# Pálya vonalazás

N-GON STUDIO KFT. 1011, Budapest, Hunyadi János u. 3.	
	72x111 m ÉLŐFÜVES PÁLYA TERVEI	
ÉPÍTETTŐ:		MAGYAR LABDARÚGÓ SZÖVETSÉG 1112, Budapest, Kánai út 2/D.
Pálya vonalazás		<b>É-2 M03</b>
Építés helye: HRSZ:		M=1:200
TERVEZŐ: András László		É 01-0526 2015. 02. 19.

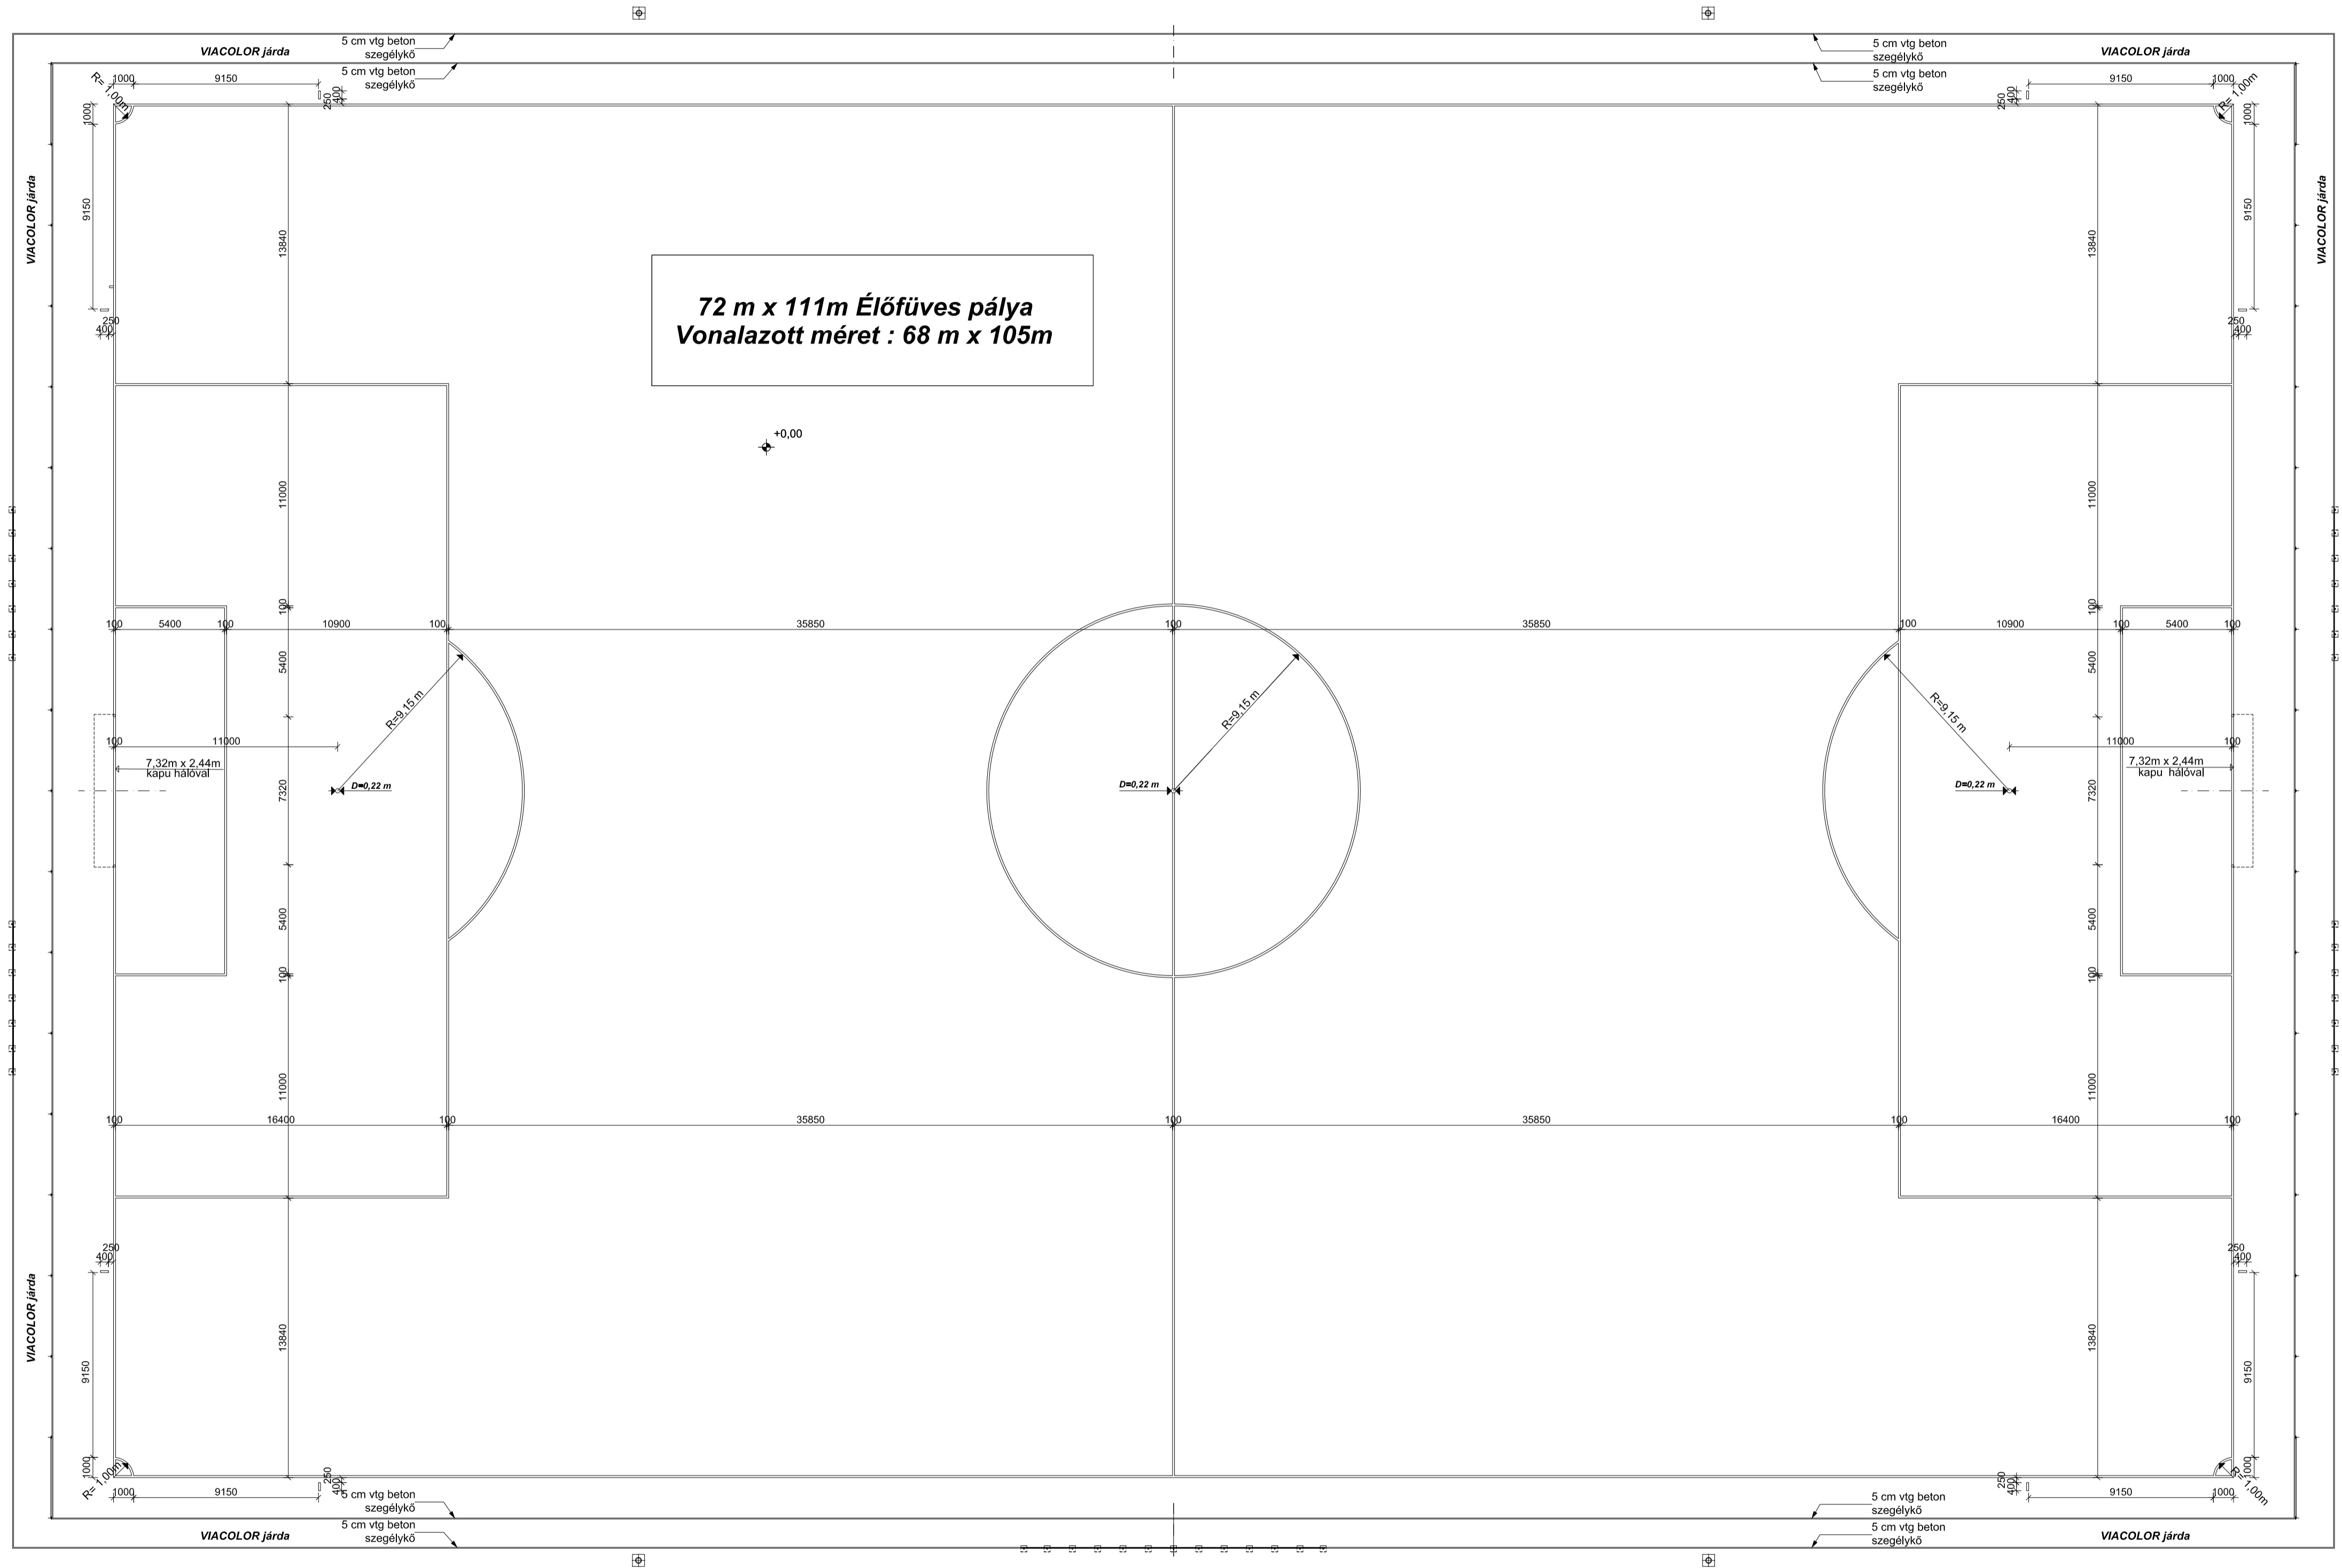
MÓDOSÍTOTT TERV:  
 M03:  
 Szöglet módosítva.  
 Palánk a Viacolor burkolaton kívülre került.  
 Labdafogó háló alja lejjebb került, +0,05 m-re.  
 Részletrajz korrigálva.  
**A MÉRETEK MM-BEN ÉRTENDŐK !**
